Documento de respuesta al informe de los Servicios Técnicos de Urbanismo del Consell de Mallorca (Expte. 842604J)

DOCUMENTO RESPUESTA EXPTE. 842604J

Este documento describe, entre otros aspectos, los condicionantes urbanísticos y las medidas protectoras y paisajísticas del proyecto "INSTALACIÓN DE RECEPCIÓN Y CANALIZACIÓN DE TRANSPORTE DE HIDRÓGENO PARA INYECCIÓN EN RED DE GASODUCTOS EN LA ISLA DE MALLORCA", al objeto de justificar y dar respuesta al informe de los Servicios Técnicos de Urbanismo del Consell de Mallorca (Expediente 842604J) para continuar con la tramitación del mismo y la obtención de la Declaración de Utilidad Pública (DUP).

11. IMÁGENES FOTORREALISTAS DE LA INSTALACIÓN DE RECEPCIÓN

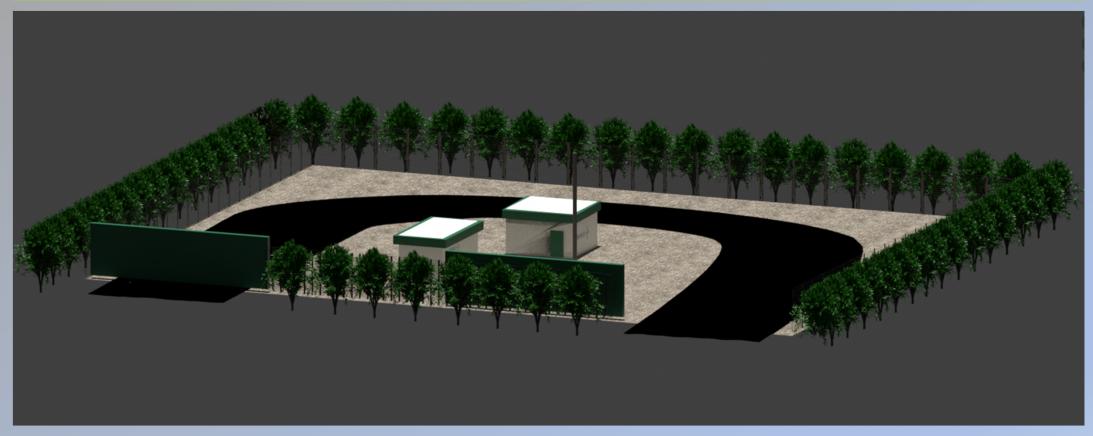
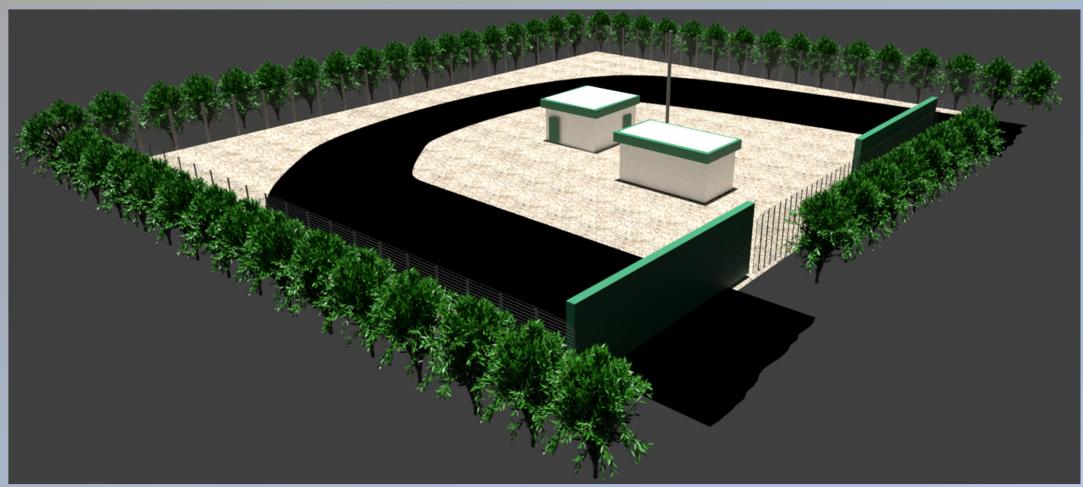
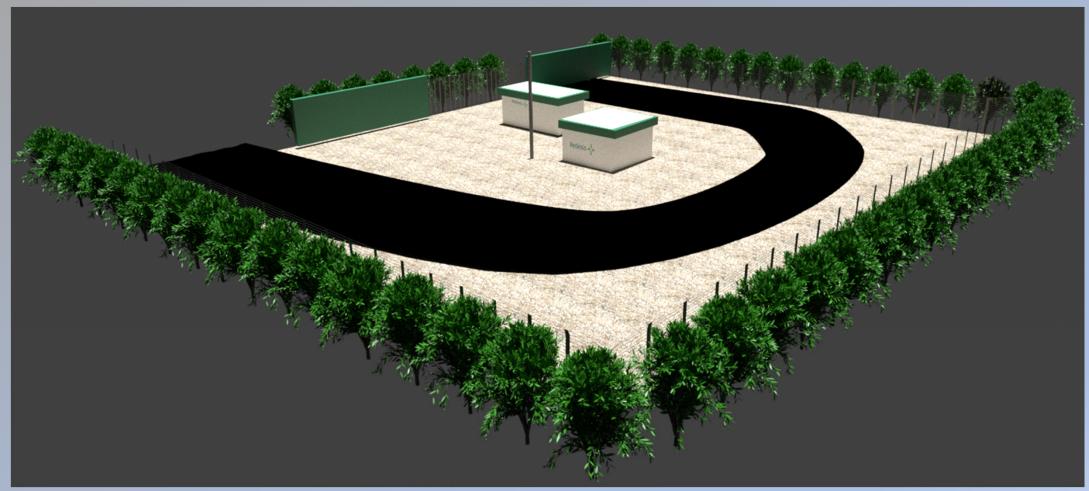
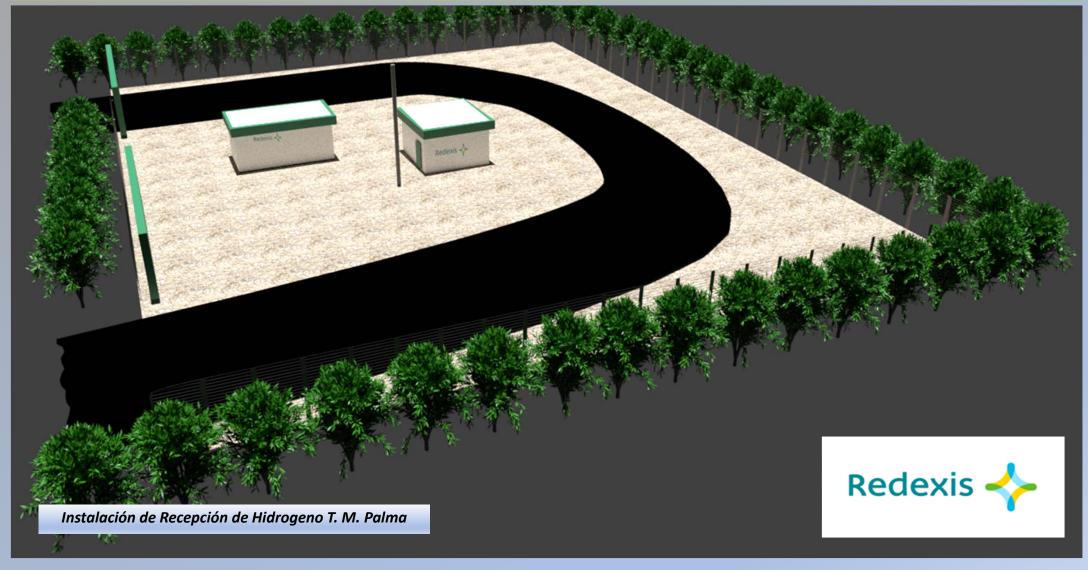
No obstante, para mitigar aún más su impacto paisajístico, alrededor de dicha instalación se plantará una barrera vegetal de 3 metros de ancho, generada a partir de especies autóctonas (Antorchasis de 1 metro de porte inicial) compatibles con el tipo de infraestructuras que se localizan en el interior de la instalación,

A continuación, se adjuntan las imágenes fotorrealistas de la instalación de recepción desde los principales puntos de observación, donde se visualizan las medidas correctoras incorporadas a fin de reducir los impactos paisajísticos generados y comprobar la efectividad de las mismas.
